Hoogheemraadschap van
Rijnland

NOTA VAN BEANTWOORDING

Ontwerp-Peilbesluit Lageveensepolder

Reactie op ingediende zienswijzen

Figuur 1 Schets van mogelijke peilafwijkingen in het natuurgebied Wassergeest. Van west naar oost zijn deze gebieden respectievelijk 4,8 ha, 4,4 ha en 4,2 ha.

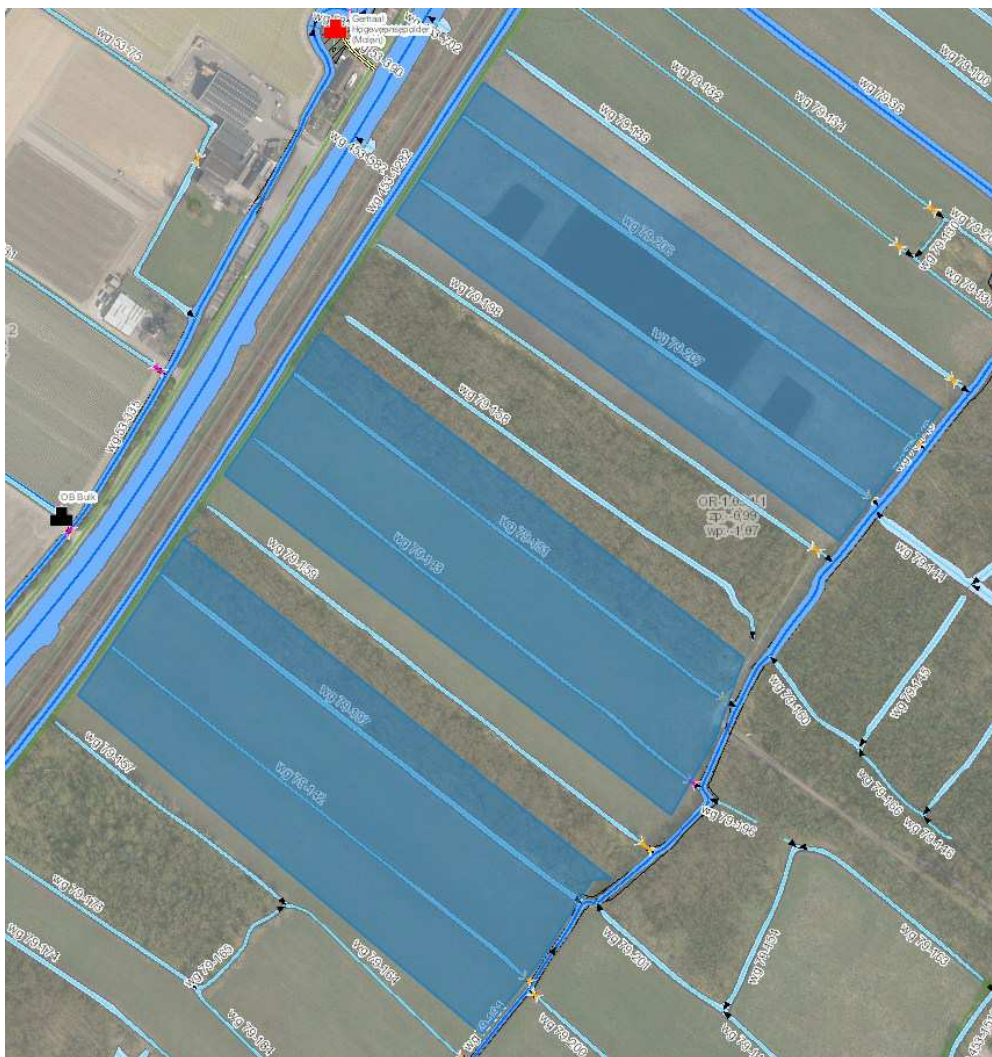
In de zienswijze wordt bezwaar geuit tegen het ontwerp-peilbesluit in relatie tot de natuurontwikkelingsdoelen in het natuurgebied Wassergeest. Het huidige peilbesluit faciliteert het gewenste kruidenrijke grasland niet optimaal in het overgrote deel van het natuurgebied. De indiener stelt voor om variant 1 uit de peilafweging te kiezen. Met deze variant kan in het natuurgebied het peil op een natuurlijke manier variëren met de seizoenen. In de loop van de tijd kan het waterpeil steeds verder opgezet worden en ontstaat er een door neerslag gevoed en geïsoleerd systeem waarin zo min mogelijk gebiedsvreemd water hoeft te worden ingelaten.

Het verwachte ecologisch effect van variant 1 is weliswaar in de zienswijze onderbouwd, maar op onderdelen hebben we daar twijfels over. Zo is de indringing van mogelijk nutriëntrijk water in de percelen beperkt tot de eerste paar meter van een perceel. Daarnaast is het inlaatwater relatief nutriëntenarm in vergelijking met de rest van de Bollenstreek. Het inlaatwater bevat wel weer meer nutriënten dan regenwater. In de zienswijze wordt verder genoemd dat er bij het 'kruidenrijk grasland' kwellocaties zijn, maar op basis van de door ons gebruikte kwelkaart blijkt dat niet het geval. Ten slotte wordt gesteld dat het veen verbrandt bij een te grote drooglegging. Met het huidige peilvoorstel wordt het zomerpeil iets verhoogd, waardoor dit al afneemt. Zo worden ook iets nattere condities gerealiseerd.

De voorgestelde forse peilopzet gaat ten koste van het bosareaal op circa een kwart van het natuurgebied. De bewoners van de polder gaven aan dat verlies van het areaal bos niet wordt gewaardeerd. Ook bestaat er angst voor een moerasachtig landschap, wat muggen aantrekt. Daarom is er bij de andere ingelanden minder draagvlak voor variant 1.

De aanpassing van het ontwerp-peilbesluit schept ruimte voor het realiseren van één of meerdere hoogwaterzones (peilafwijking). Een voorwaarde bij een peilafwijking is dat er geen onevenredige negatieve effecten optreden voor het omringende gebied.

Vooruitlopende op de vergunningaanvraag is een mogelijke peilafwijking verkend met drie aparte zones binnen het natuurgebied Wassergeest. Hierbij is het streven om de grondwaterstanden in de graslanden omhoog te krijgen en het gebied te inunderen tijdens de winterperiode. Hiermee ontstaan de randvoorwaarden voor het gewenste habitatype 'kruidenrijk grasland'. De totale aanlegkosten voor deze lokale maatregelen worden door ons geraamd op circa € 50.000.

Met de drie zones ontstaat een peilafwijking met een totaal oppervlak van circa 15 hectare (zie figuur 1). Dit betekent ongeveer 1/5^{de} van het natuurgebied. Deze zones kunnen worden gerealiseerd met 6 dammen of stuwen. Ook kunnen 3 x 2 bestaande watergangen worden gedempt. De eis bij de vergunningverlening zal zijn om niet maandelijks of jaarlijks de stuwhoogtes aan te passen, wanneer met stuwen het peil opgezet wordt. De peilafwijking is hydrologisch mogelijk zonder dat de rest van de polder daar onevenredig negatief door wordt beïnvloed. Hieronder volgt een nadere onderbouwing hiervan.

De twee factoren zorgen er in het slechtste geval voor dat er $4 \text{ (sloten)} \times 370 \text{ (meter per sloot)} \times 1 \text{ (gem. breedte)} \times 0,6 \text{ (mogelijke peilstijging)} = \text{ca. } 900 \text{ m}^3$ afname aan bergend vermogen in het open water. In de bodem is dat ruim 2x zoveel (zie berekening in de Toelichting op p24). Dat komt neer op ruwweg een bergingsopgave van 3000 m^3 .

In totaal was nog 2 decimeter beschikbaar aan verticale ruimte tussen de toetshoogte voor bollen en de berekende peilstijging bij een T50-bui. Dat levert over de gehele polder een bergend vermogen op van ruim 20.000 m^3 op.

Gezien bovenstaande berekening is het extra risico op wateroverlast in de polder acceptabel klein en zijn geen aanvullende maatregelen nodig om de peilafwijking te realiseren. Dit geldt tevens voor de meest noordelijke peilafwijking, waar relatief veel open water in ligt. Dit nieuw aangelegde oppervlaktewater was namelijk nog niet meegenomen in de eerdere berekeningen.
